Modulo per la presentazione delle osservazioni per i piani/programmi/progetti sottoposti a procedimenti di valutazione ambientale di competenza statale

Presidente dell'associazione **"Fronte Sannita per la Difesa della Montagna"**

Progetto di un impianto eolico composto da 6 aerogeneratori da 6 MW ciascuno, con potenza totale di 36 MW e relative opere accessorie, ricadente nel comune di Morcone - Frazione Cuffiano, e lungo il confine dei comuni di Circello e Santa Croce del Sannio, in provincia di Benevento

Allegato alle osservazioni sul rischio idrogeologico dell'area (stralcio della Carta del Rischio frana del Piano Stralcio per l'Assetto Idrogeologico dell'A. di B. ex Liri Garigliano Volturno)

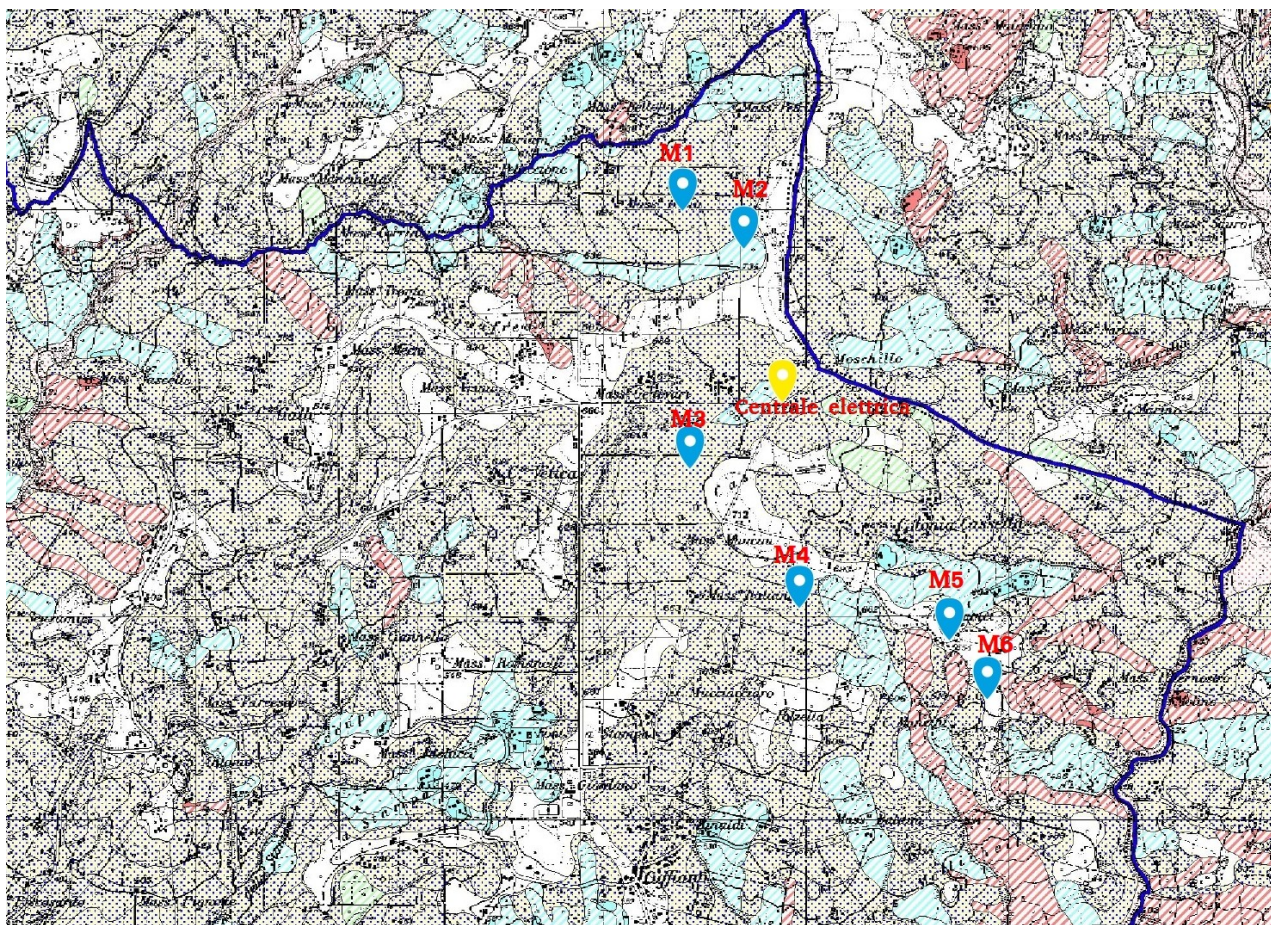
La pala denominata M2 ricade su un'area classificata a rischio medio A2 nella carta del Piano Stralcio Assetto Idrogeologico - rischio frane (PSAI – Rf) dei territori dell'ex Autorità di Bacino Liri-Garigliano e Volturno.

Il su riportato art. 23 evidenzia uno studio di compatibilità idrogeologica che richiede specifici livelli di approfondimento, che nella relazione geologica non sono stati riportati. Le uniche indagini a cui si fa riferimento nella relazione geologica sono i sondaggi eseguiti per la realizzazione della stazione elettrica. Poiché dal punto di vista geologico l'intera area viene attribuita alla formazione del Flysch Rosso, la quale è caratterizzata da continue variazioni litologiche latero-verticali nell'ambito di una stessa facies e variazioni di "facies" piuttosto frequenti in un'area sufficientemente estesa come quella interessata dal progetto, le indagini suddette non possono essere ritenute sufficienti a caratterizzare dal punto di vista geologico, geotecnico, idrogeologico e sismico i vari siti interessati, men che meno un'area classificata A2 nella carta del Rischio frana del PSAI, visto che lo **Studio di compatibilità idrogeologica** richiesto dall'art. 17 del TITOLO III prevede tutti i punti indicati nel su riportato art. 23, da sottoporre al parere dell'Autorità di Bacino competente. Pertanto, le conclusioni tratte dal geologo che ritiene che sia possibile, sulla scorta dello studio effettuato, assicurare le sufficienti condizioni di sicurezza dell'area di ubicazione delle opere previste in progetto, non sono da ritenere valide.

Inoltre il giudizio che gli interventi in oggetto siano "compatibili con quanto previsto dal citato Piano Stralcio per l'Assetto Idrogeologico, dalle norme di attuazione e dalle misure di salvaguardia" non può essere dato a valle dello studio effettuato, dal geologo che firma la relazione, ma soltanto dall'ente

Pertanto al fine di perseguire tali obiettivi è necessario che il progetto della pala suddetta, sia corredato di uno Studio di compatibilità idrogeologica, secondo quanto riportato nel TITOLO III:

Grafici (Carta Archeologica del Comune di Morcone)

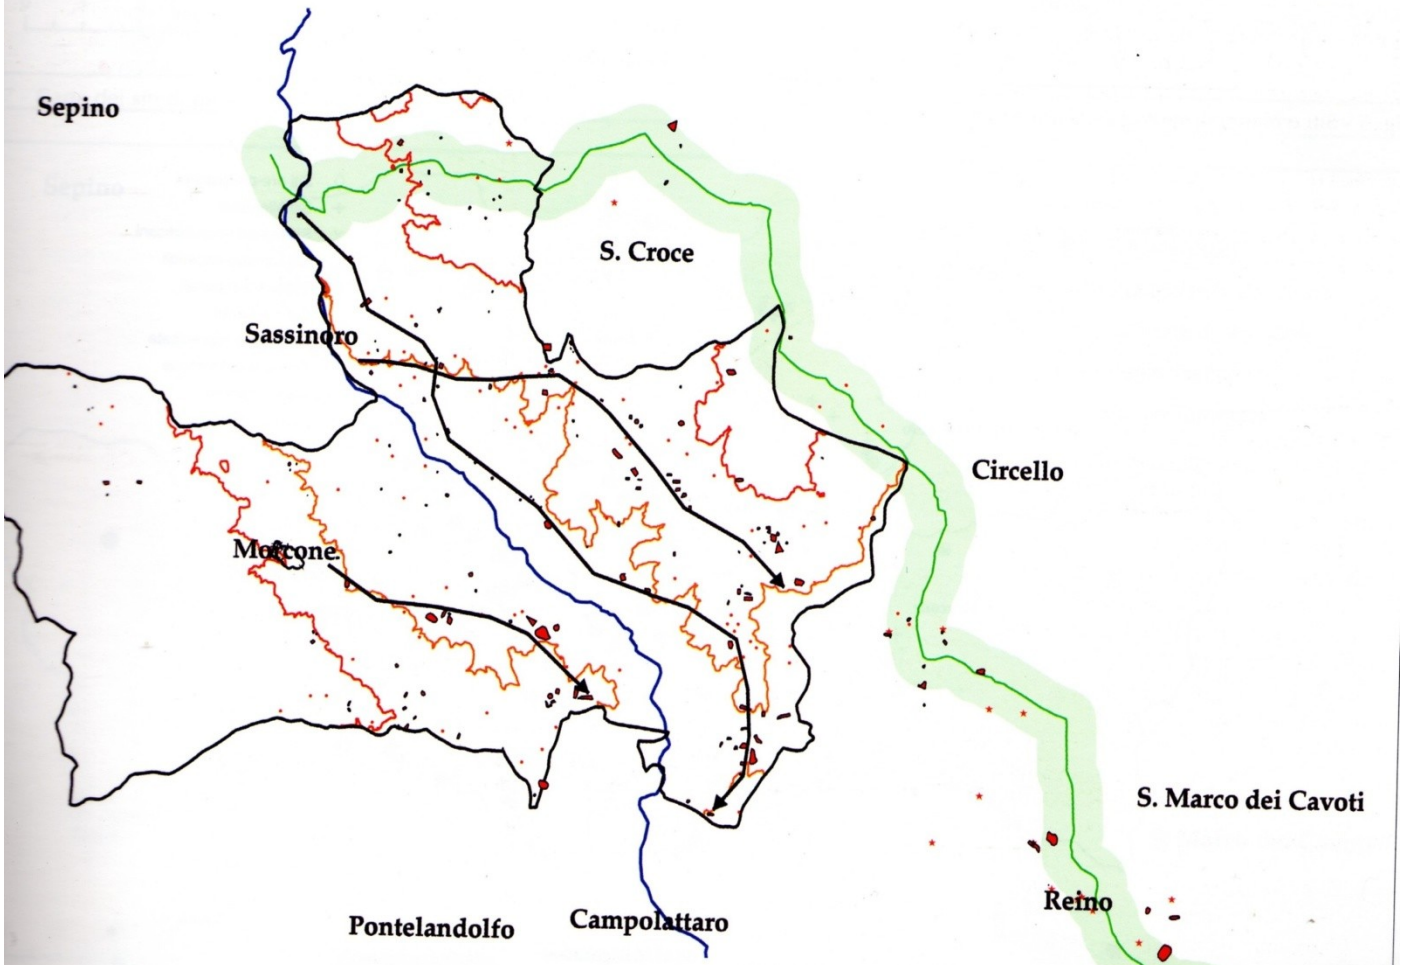
- Scarsa evidenza è stata data alla presenza dell'antico **tratturo Regio e** dei tratturelli ad essa collegati, come i siti individuati in N204-N205 e dei siti N219,N164.

Anche per tale ragione la valutazione di **rischio di impatto archeologico**, non si dovrebbe fare per singoli elementi da realizzare (i singoli aerogeneratori, o parti di cavidotti), ma si dovrebbe fare su una quadro complessivo delle opere da realizzare.

Nell'allegato è stata presa in considerazione l'Area Vasta con diametro di 20 chilometri per una verifica oggettiva della reale consistenza della presenza di impianti eolici costruiti nel beneventano.

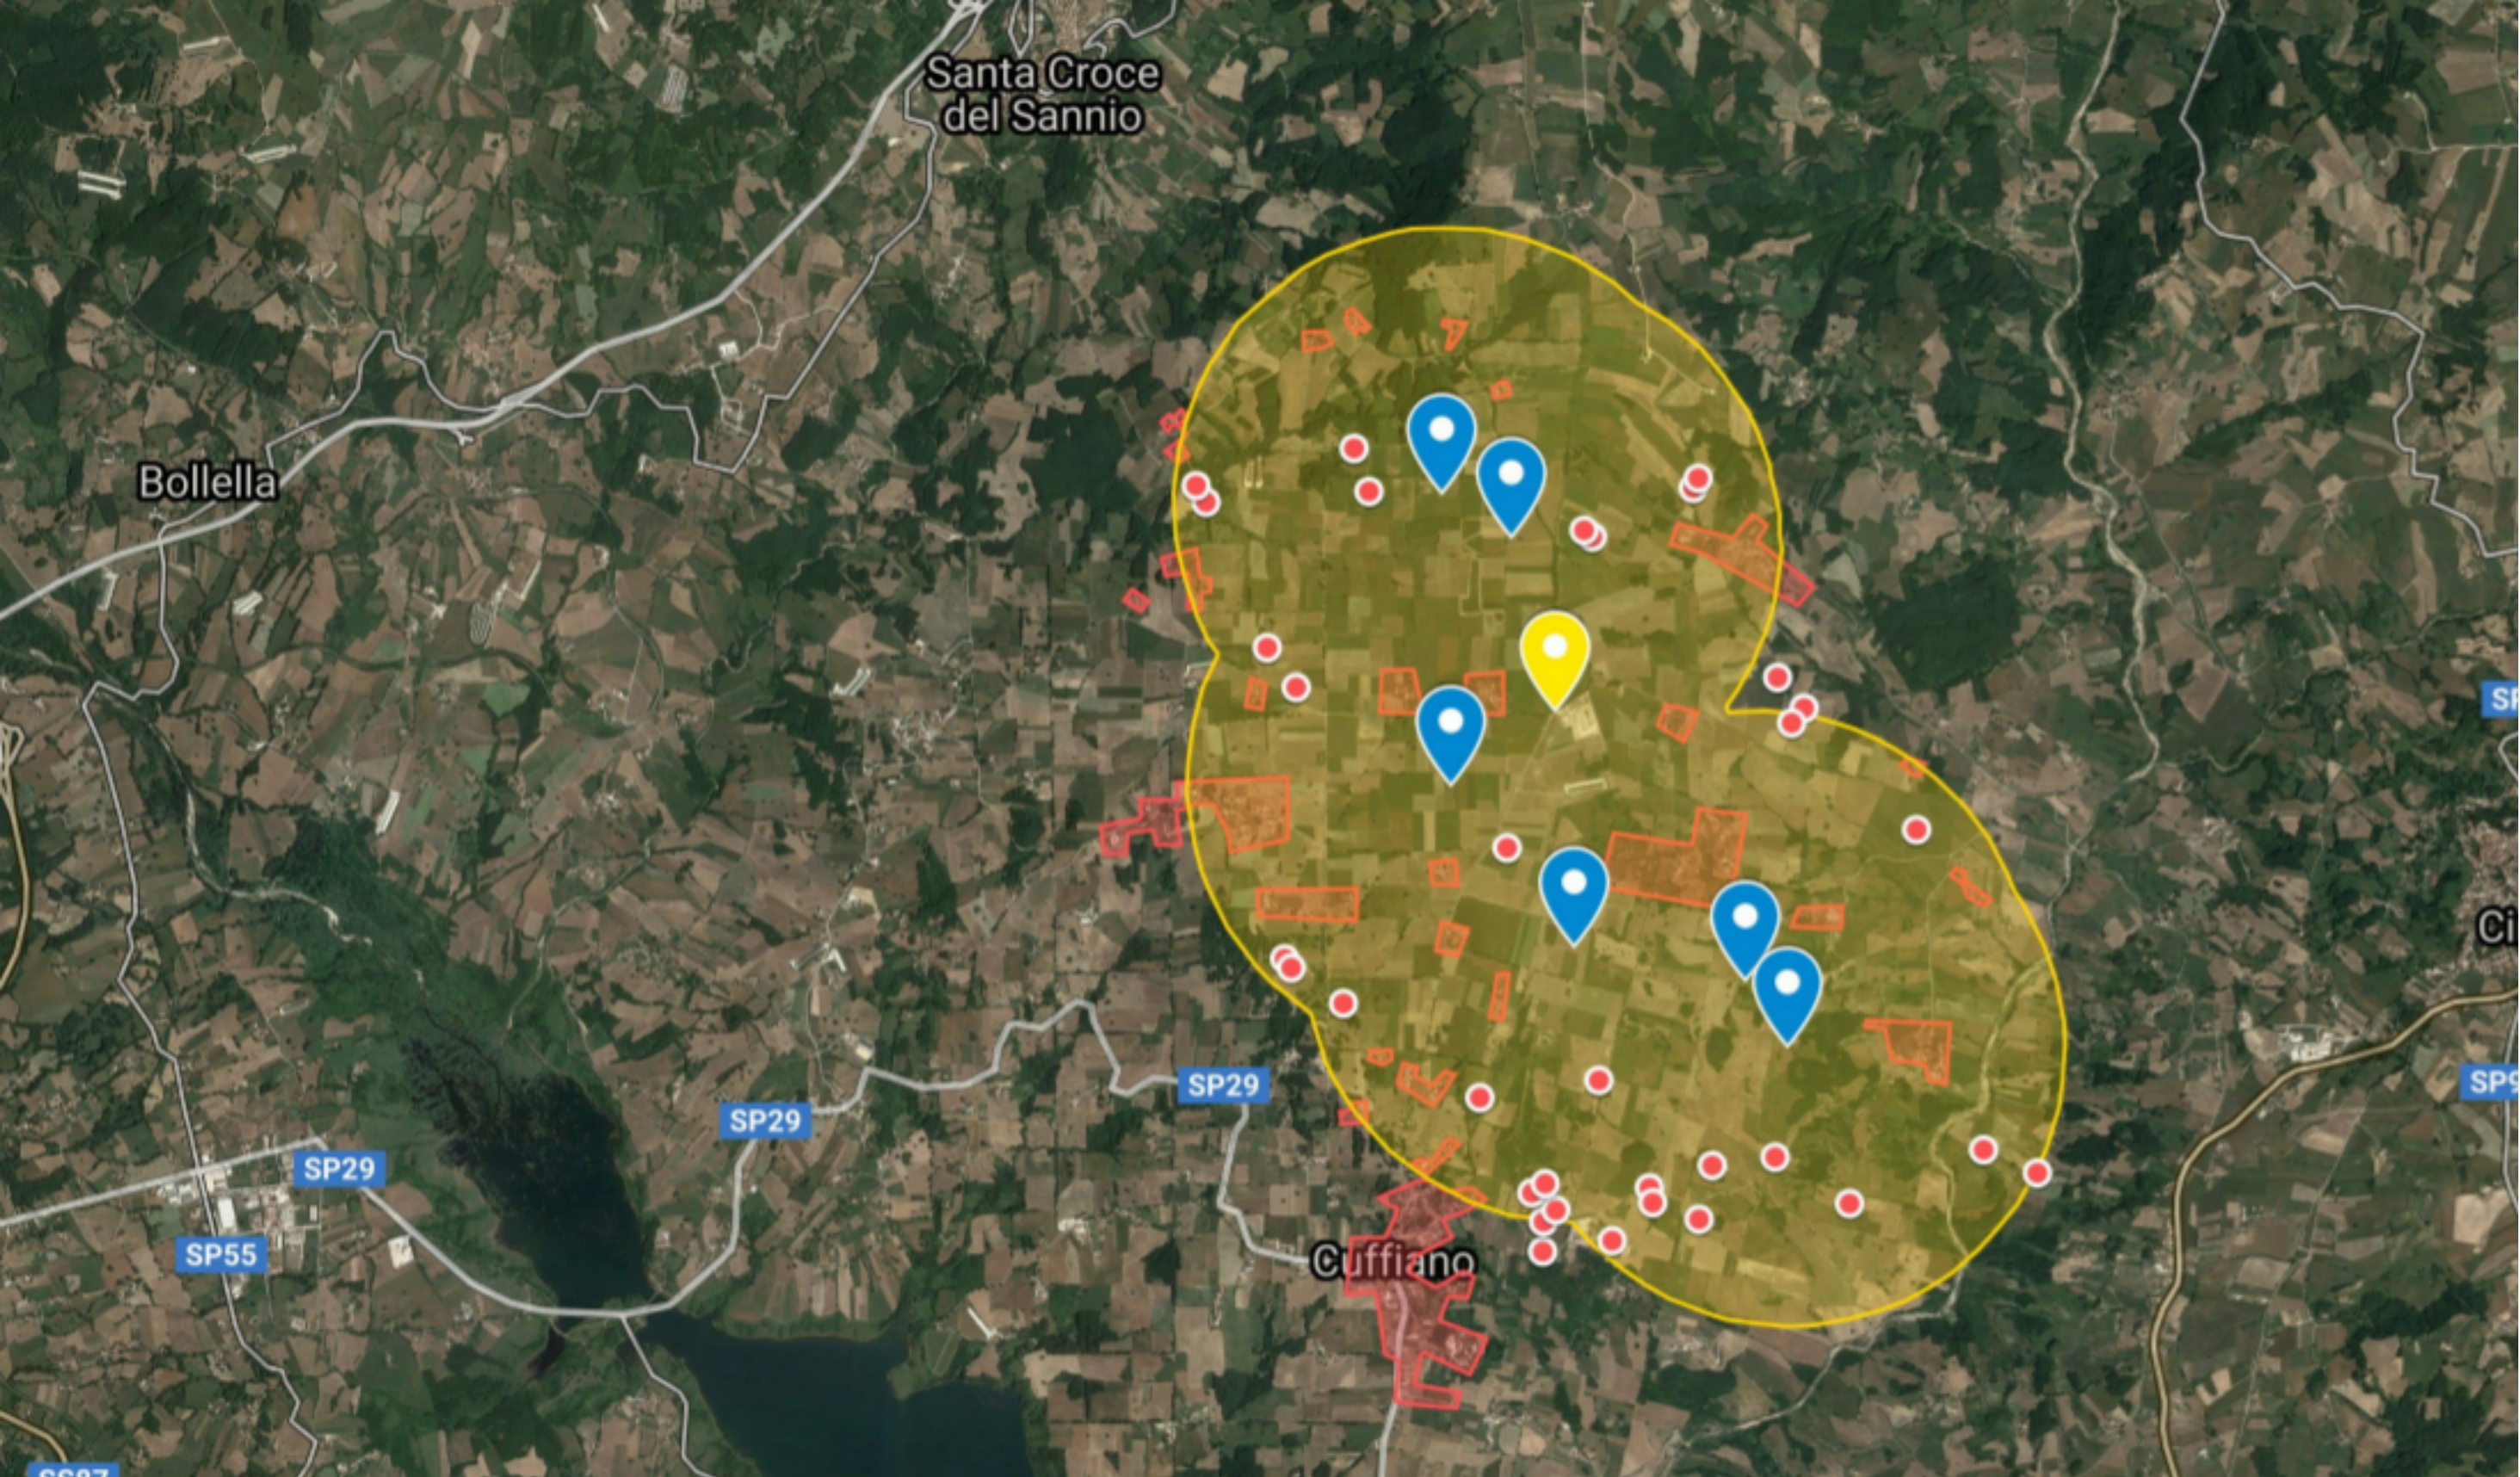
La “compresenza” di altri AE lungo la stessa dorsale di territorio configura, al contrario, l'effetto di “cortina” visiva del paesaggio circostante, come si evidenzia nella mappa della dislocazione degli AE sulla area vasta, che si allega alle presenti osservazioni. Da tale mappa è, evidente che, data la particolare morfologia dell'area e l'altezza alla quale sono posti gli AE, questi sono visibili nella loro totalità.

Il cumulo con gli impianti preesistenti dovrebbe impedire la collocazione ulteriore dell'impianto proposto, non potendosi condividere l'affermazione del progettista secondo il quale “... la presenza di campi eolici esistenti nel medesimo bacino visivo dell'impianto proposto non determina impatti ulteriori né sul paesaggio, né sulle diverse componenti ambientali sensibili.
